**Verslag huishoudelijke elektrische installatie op laagspanning en zeer lage spanning****Algemeen:**

Referentie: 004-20260828-04	Datum controle: 28/08/2026
Keurder: 004

Eigenaar: Onbekend	EAN-code: 541448820059721206
Adres installatie: Ijzerenmolenstraat 150 bus 0503, 3001 - Leuven	Nummer teller(s): 1sag1105300905
Distributienetbeheerder installatie: Fluvius	
Datum uitvoering installatie:	☒ Vóór 01/10/1981 ☐ Tussen 01/10/1981 en 01/06/2020 ☐ Vanaf 01/06/2020
Type:	☒ Wooneenheid ☐ Niet-huishoudelijk ☐ PV ☐ Batterij ☐ Laadpaal

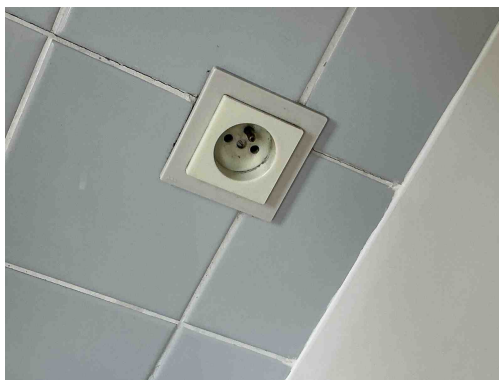
T11 - De contactdozen waarvan de toegekende stroomsterkte maximaal 16A en de toegekende spanning maximaal 250V bedraagt en niet bedoeld zijn voor de voeding van een of meerdere verbruikstoestellen voor een specifiek doel en niet geplaatst zijn in of op schakel- en verdeelborden, beschikken niet of IPXX-D (incl. gemeenschappelijke delen residentieel geheel) (Boek 1: 4.2.2.3/5.3.5.2).

Opmerking: Oa keuken, badkamer

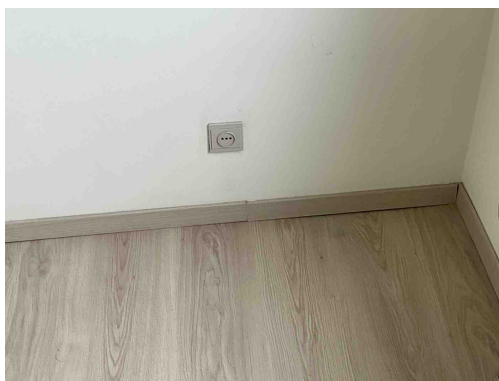
A20 - Er bevindt zich een contactdoos zonder beschermingsgeleider in de elektrische installatie. Deze is niet geplaatst achter een differentieelstroombeschermingsinrichting met grote (max. 30mA) of zeer grote (max. 10mA) gevoeligheid.

Opmerking: Oa living, slaapkamer 1

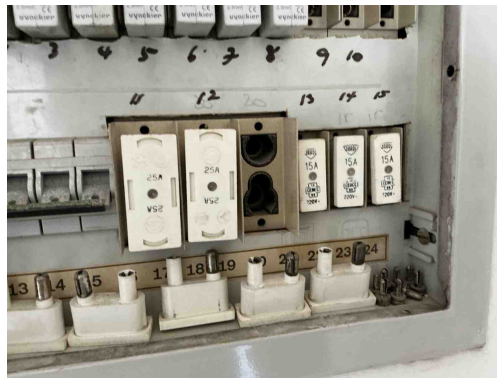
A20 - Er bevindt zich een contactdoos zonder beschermingsgeleider in de elektrische installatie. Deze is niet geplaatst achter een differentieelstroombeschermingsinrichting met grote (max. 30mA) of zeer grote (max. 10mA) gevoeligheid.

Opmerking: Oa living, slaapkamer 1

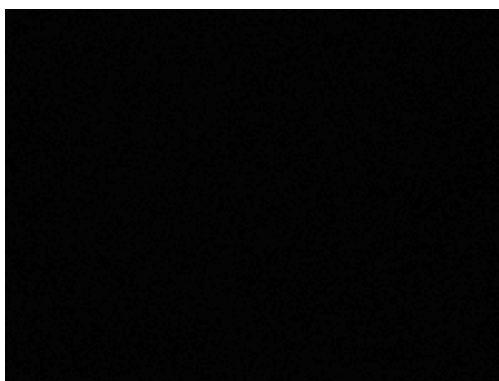
B30 - De houder van de beveiliging in een huishoudelijke ruimte is niet voorzien van aangepaste kalibreerelementen (Boek1: 5.3.5.5).

Opmerking: Oa bord 1
